**INFORME DE CONTROL CONCURRENTE  
N° 061-2025-OCI/0396-SCC**

**EJECUCIÓN DE OBRA:  
“CREACIÓN DEL PUENTE PEATONAL Y VEHICULAR  
ENTRE JR. SINCHI ROCA Y MALECÓN SANTA ROSA DEL  
DISTRITO DE HUANCAVELICA – PROVINCIAL DE  
HUANCAVELICA – DEPARTAMENTO DE HUANCAVELICA”**

**PERÍODO DE EVALUACIÓN:  
DEL 15 AL 19 DE SETIEMBRE DE 2025**

**Imagen n.º 12:** Plano de lámina AD-3 del expediente técnico de la Obra, detalla el espesor del soporte de 1/4" y platina de borde de 1" x 1/4", de los tachos.

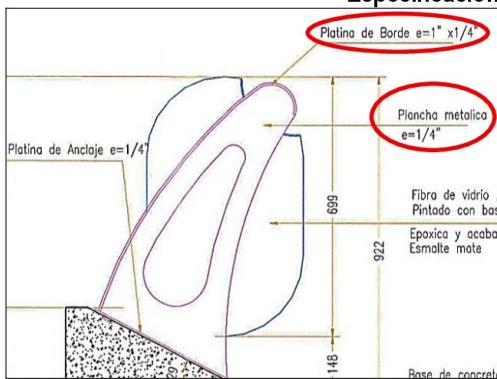
De la revisión al plano de lámina AD-3 del expediente técnico de la Obra<sup>5</sup>, los tachos de basura deben tener un espesor de 1/4", es decir 0.25", asimismo, deben presentar una platina de borde de espesor de 1" x 1/4", conforme se aprecia a continuación:

Sin embargo, de la inspección física a la Obra, se advierte que, los soportes de plancha metálica presentan un espesor de 0.20" (1/5"), dimensiones menores a lo precisado en el plano, asimismo, no contienen la platina de borde de e=1" x 1/4", este hecho podría contribuir al deterioro prematuro de los tachos, la situación descrita se evidencia en las imágenes siguientes:
